Č. j.: KRPH-83780-2/ČJ-2025-050506

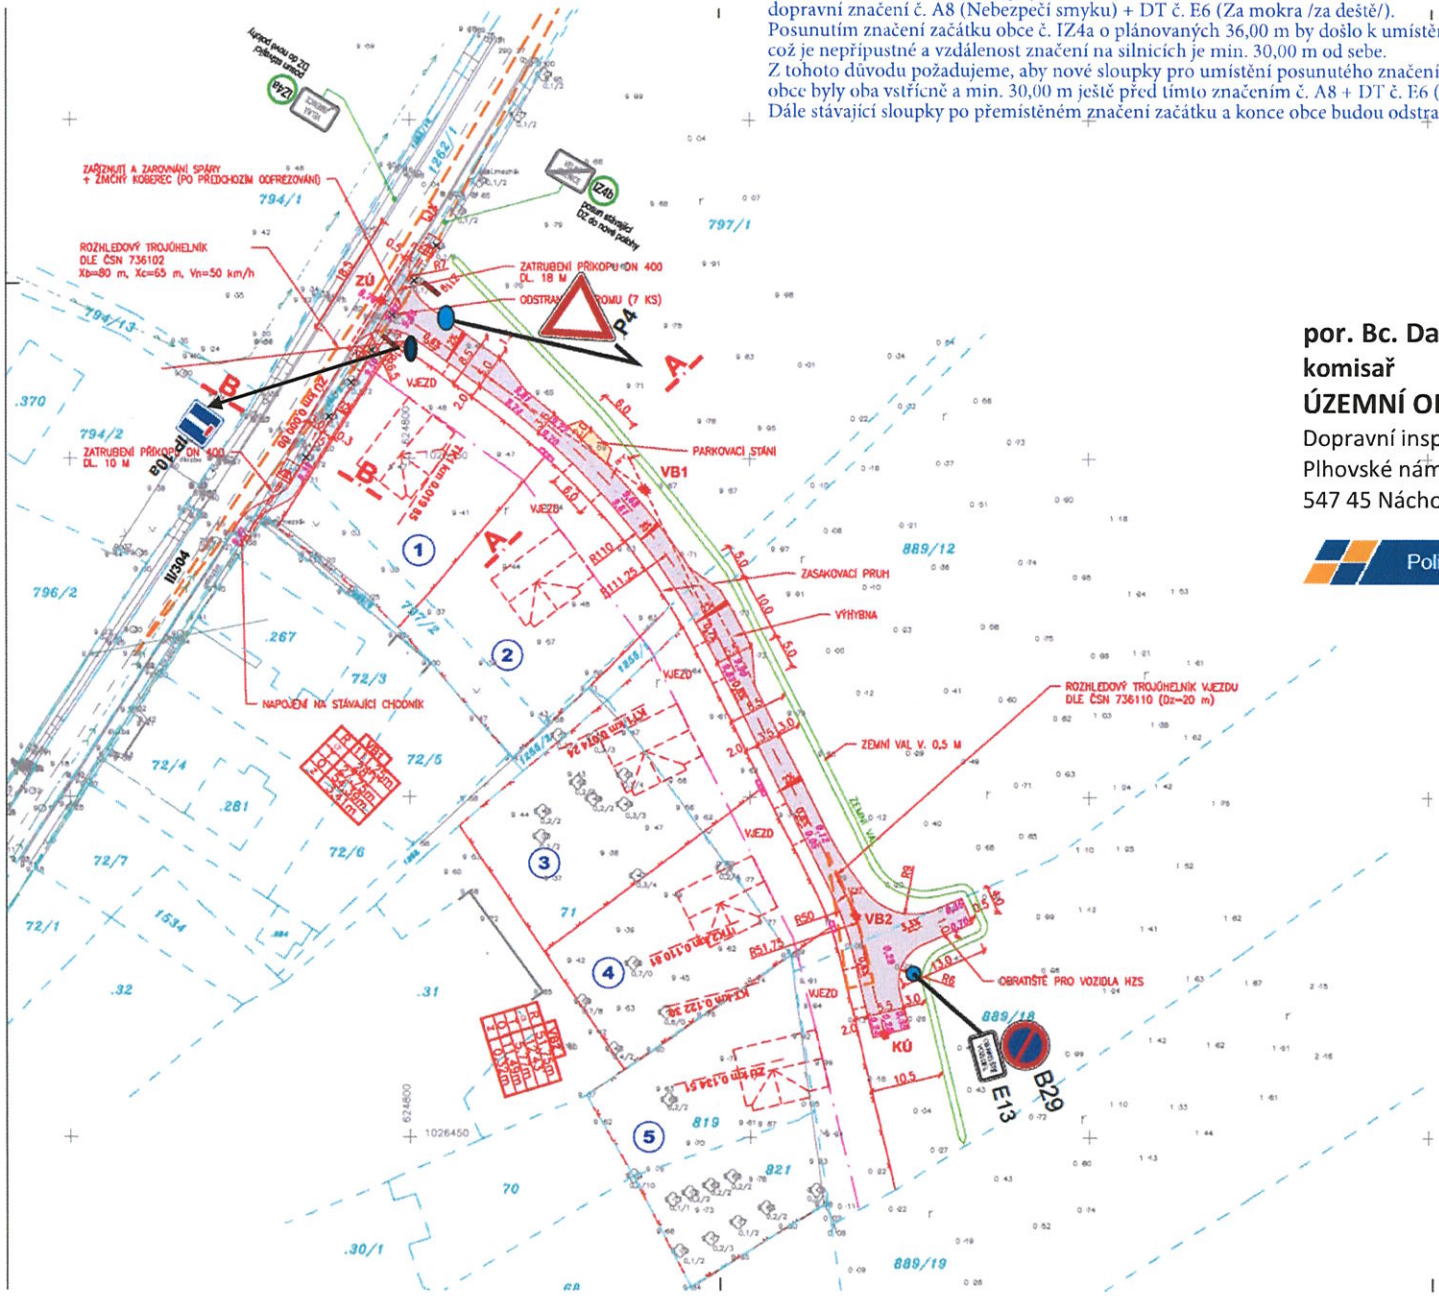
Na silnici II/304, se ve směru příjezdu do obce Velká Jesenice od České Skalice nachází stávající svislé dopravní značení č. A8 (Nebezpečí smyku) + DT č. E6 (Za mokra /za deště/).
Posunutím značení začátku obce č. IZ4a o plánovaných 36,00 m by došlo k umístění SDZ č. IZ4a v blízkosti tohoto značení, což je nepřípustné a vzdálenost značení na silnicích je min. 30,00 m od sebe.
Z tohoto důvodu požadujeme, aby nové sloupky pro umístění posunutého značení začátku a konce obce byly oba vstřícně a min. 30,00 m ještě před tímto značením č. A8 + DT č. E6 (myšleno ve směru jízdy od České Skalice).
Dále stávající sloupky po přemístěném značení začátku a konce obce budou odstraněny .
